INFORME DE HITO DE CONTROL
N° 025-2023-OCI/0430-SCC

**OBRA: “RECONSTRUCCIÓN DE CASETA DE BOMBEO Y
EQUIPAMIENTO DE POZO DE AGUA POTABLE DEL
DISTRITO DE SANTA CRUZ DE FLORES-PROVINCIA
DE CAÑETE – LIMA” CON CÓDIGO UNIFICADO
IRI N.° 2551649.**

**HITO DE CONTROL N.° 1 – “EJECUCIÓN DE OBRA Y ULTIMA
VALORIZACIÓN MENSUAL”**

Imagen n.º 5
Área de trabajo respecto a la Caseta de Bombeo

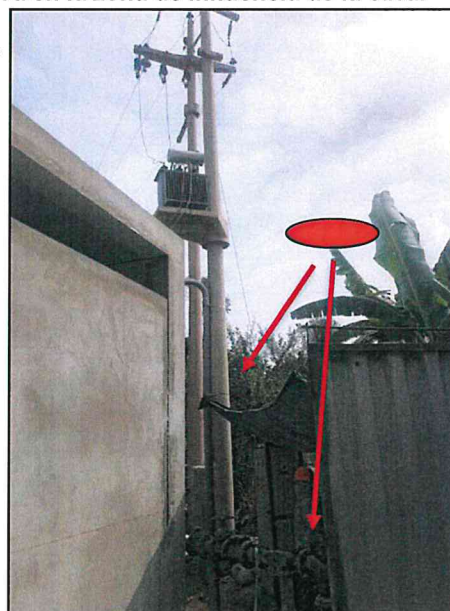
Durante la Visita de Control Concurrente el 24 de mayo de 2023, se constató la falta de señalización, falta de barandas delimitando la zona de trabajo, para la seguridad y prevención del personal, el cual se detallan:

- Para la realización de los trabajos de colocación de concreto en vereda, se identifica que el área de trabajo no se encuentra delimitado, así mismo, el poco espacio para manipulación de herramientas manuales, el cual, durante la Visita de Control Concurrente, se encontró un personal con espacios limitados para realizar actividades propias a la obra.
- De tal forma, se estaría incumpliendo lo que se establece en el Expediente Técnico de la obra, aprobado mediante Resolución de Gerencia Municipal n.º 60-2022-MDSCF de 30 de mayo de 2022, el cual indica en el componente Presupuesto:
